Mission régionale d'autorité environnementale
BOURGOGNE - FRANCHE - COMTÉ

**Avis de la Mission Régionale d'Autorité environnementale
de Bourgogne-Franche-Comté
sur le projet de centrale photovoltaïque au sol
au sein de la zone d'activités économiques (ZAE) Actipôle
sur la commune de Châtillon-sur-Seine (21)**

N °BFC-2022-3511

Localisation de la ZIP (cf. p.38 de l'étude d'impact)

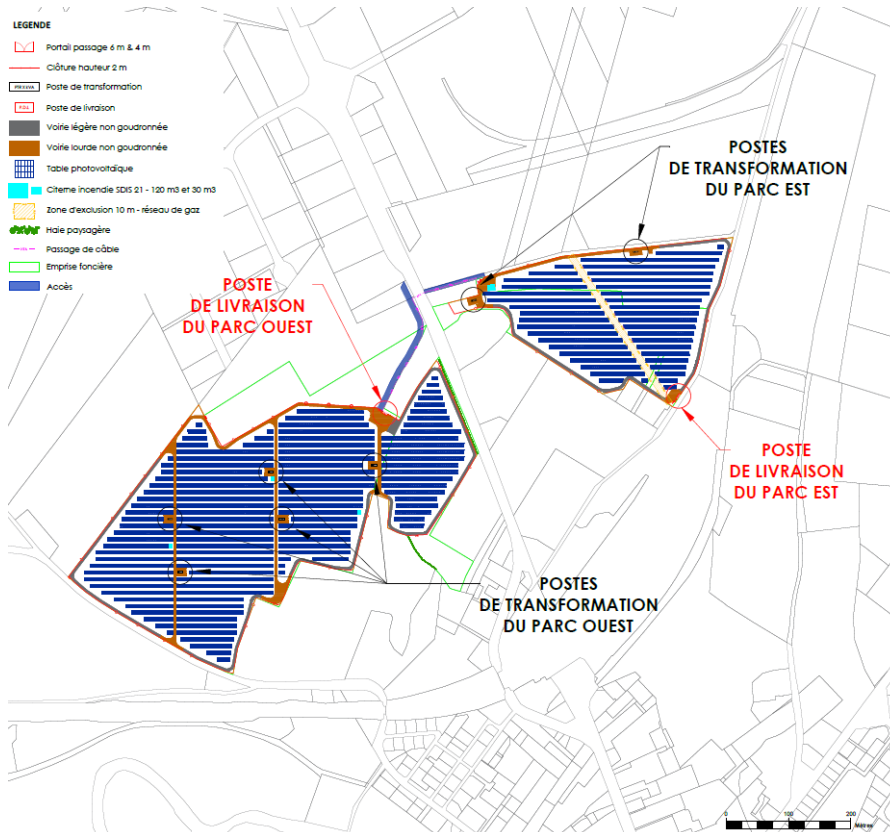
La zone d'implantation potentielle (ZIP) ne comporte ni zone humide, ni cours d'eau (la Seine s'écoule à 200 m au sud), n'intersecte aucun périmètre de protection de captage d'alimentation en eau potable, ni aucune zone inondable. Quelques haies et petits boisements la jouxtent. Elle est traversée par la RD971 et longée à l'est par une voie ferrée et au sud-ouest par la RD118I. Une canalisation de transport de gaz naturel la traverse dans sa partie est. Les principales zones habitées de Châtillon-sur-Seine sont distantes d'environ 300 m, mais quelques habitations sont situées à environ 130 m au sud.
